油タンカー用共通構造規則

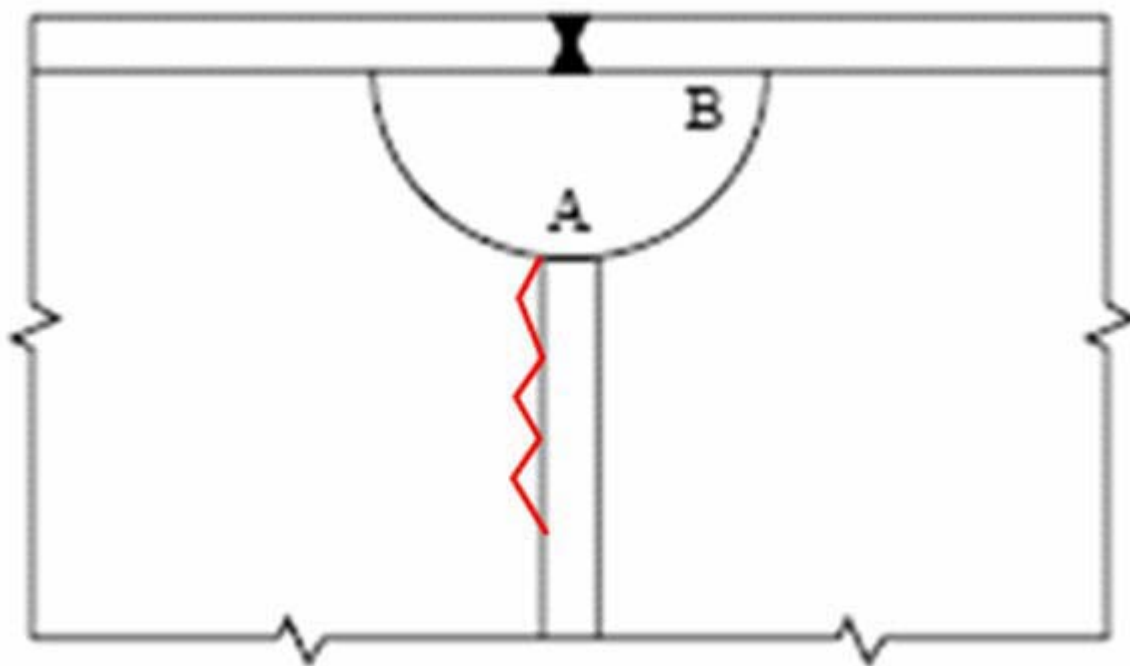
KCID No.	関連規則	種別	項目	完了日	質問	回答	添付有無
64	9/ Table 9.1.1	Question	最終強度の部分安全係数	2006/5/5	部分安全係数 γ_w として1.3は大きすぎる。損傷実績を伴う詳細な説明がない限り、この値は低減すべき。	<p>ハルガーダー最終強度は、過大な荷重に対するハルガーダーの最終的な強度の評価です。</p> <p>一方、波浪曲げモーメントに関する算式はIACS UR S11に基づくものであり、全ての方向の波の発現確率を同じと仮定しています。この仮定は標準的な応答には妥当なものですが、最終強度評価にはあまり適当ではありません。ある船が25年で最大の嵐に遭遇した場合、波に対し船を立てるのが普通であり、したがって向かい波が増加するはずですが、これだけでモーメントは10%増加します。最終強度にはそれ以上の余剰強度がないことから、さらなる安全率を見込んでいます。詳しくはTechnical Backgroundで説明します。</p>	
159 attc	9/3.3	Question	疲労検討が要求される構造詳細	2007/11/8	<p>(1) 以下に示す構造詳細に対してのみ疲労評価が要求され、疲労強度チェック手法が適用されるのか。</p> <p>(a) 縦通防撓材の端部結合部</p> <p>(b) 上甲板のブロック継手のスカラップ部</p> <p>(c) 内底板とホッパープレート間の溶接タイプのナックル部</p> <p>(2) 我々には、上甲板のブロック継手のスカラップ部における疲労損傷の経験がない。そのような疲労損傷があるのであれば、損傷のスケッチ、損傷数、前後方向の発生位置(甲板の上下いずれかの識別を含む)、デッキロンジの形式、就航後の経過年数、船の大きさ、などに関する損傷の詳細が知りたい。</p>	<p>(1) ご理解のとおりです。なお、付録C 1.6.1.1に規定されているとおり、F2級として8節 1.5.1.3の要件に適合しない場合には、強力甲板のブロック継手のスカラップは、図C.1.12の規定を満足する必要があります。ただし、この場合は疲労検討は要求されません。図C.1.12の備考IIを適用して、図C.1.12と異なるスカラップを採用する場合には、疲労検討が要求されます。付録C 1.6.1及び図C.1.12の備考をご参照下さい。</p> <p>(2) 過酷な環境下で運航される油タンカーの上甲板のブロック継手において、半円形のスカラップを採用したもので疲労クラックが発生しています。典型的なクラックは、以下の図中の位置Aで発生します。FE解析で求められた応力集中係数は、半円形のスカラップに対して2.4となり、スカラップ内にブロック継手が存在する場合、疲労強度が問題となります。図C.1.12の(II)に示される扁平タイプのスカラップでは、応力集中係数が約1.3まで低減されます。しかしながら、損傷船のタイプ、損傷数、発生年数などの詳しいデータは揃っていません。</p>	有
